Réf. DPC : CC/ED/SM/2232-0001/30/2018-457 PU
(corr. DPC : C. Criquillon, E. Demelenne, S. Modrie)
Réf. NOVA : 02/PFU/1695763 (corr. DU : M. Briard)
Réf. CRMS : AA/AH/AUD20010_645_Rouge_Cloître_meunier
Annexe : 1 dossier

Objet : AUDERGHEM. Site du Rouge-Cloître en forêt de Soignes. Demande de permis unique portant sur la restauration de la maison du meunier et sa réaffectation comme siège de la Fondation de la Forêt de Soignes. Avis conforme de la CRMS.

En réponse à votre courrier du 25/09/2019, nous vous communiquons *l'avis conforme favorable sous conditions* émis par notre Assemblée en sa séance du 16/10/2019.

Plan de démolition du rez-de-chaussée, joint à la demande de permis unique © GSL architectes

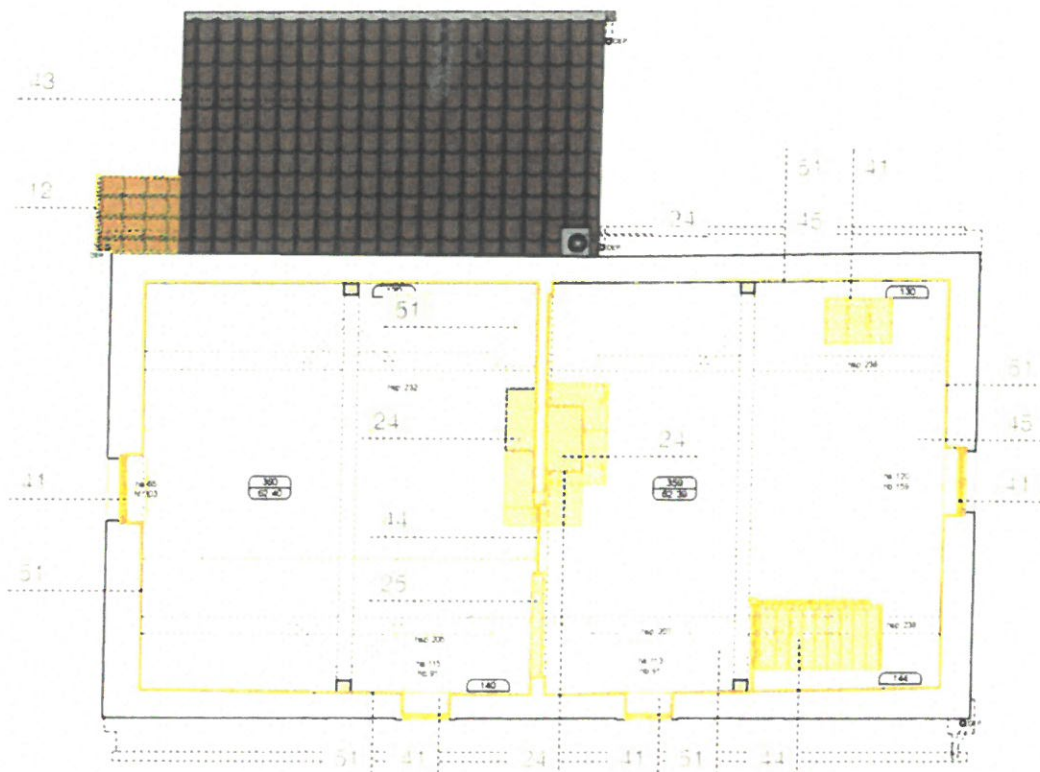
La CRMS se prononce défavorablement sur la démolition du double corps de cheminée et des murs de refend qui subsistent à l'intérieur. Selon le projet, la cheminée serait, au rez-de-chaussée, remplacée par un bloc central prolongé latéralement par des portes vitrées ; à l'étage, l'espace serait totalement dégagé. La Commission demande de renoncer à cette option qui fait *tabula rasa* du dispositif en plan originel et de considérer les éléments anciens, à valoriser, comme point de départ pour le réaménagement. Celui-ci devra conserver au maximum les éléments anciens encore en place (cheminée, cloisons, planchers, parois anciennes, ...) et s'inscrire dans la typologie de cette modeste maison forestière, dont le dispositif en plan bicellulaire et la spatialité caractéristique devront primer sur l'ouverture des pièces. Des sondages restent à effectuer pour déterminer le niveau du sol originel.

Il s'agit aussi de revoir l'équilibre des interventions pour que la typologie ancienne prime ou à tout le moins ne soit pas annihilée par l'insertion d'une nouvelle esthétique contemporaine. Actuellement, le projet n'opère pas cette juste balance.
